NEUER WASSERSAMMLERSATZ für alle Modelle 60 cm und 45 cm

Ab der Seriennummer 424... (Juni 2004) wurde schrittweise ein neuer Wassersammlersatz mit bereits angebauten Verbindungsmuffen bei allen 60 cm und 45 cm Geschirrspülern eingeführt.

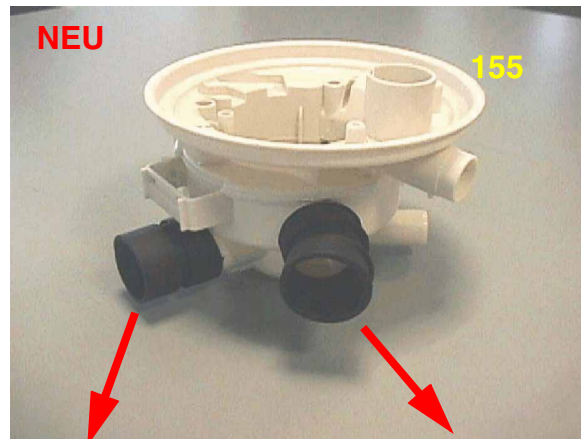
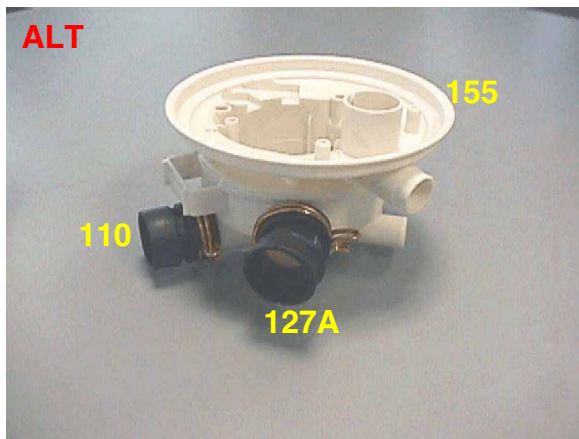
Die ET-Nr. des modifizierten Teils wurden gleichzeitig mit der Einführung des neuen Teils geändert.

Die neuen kompletten Wassersammlersatz sind mit denjenigen, die bei den Geräten vor der Modifikation verwendet wurden, austauschbar, vorausgesetzt, dass die früheren Schläuche beseitigt werden und die Ablaufpumpenbefestigungsschelle wieder verwendet wird.
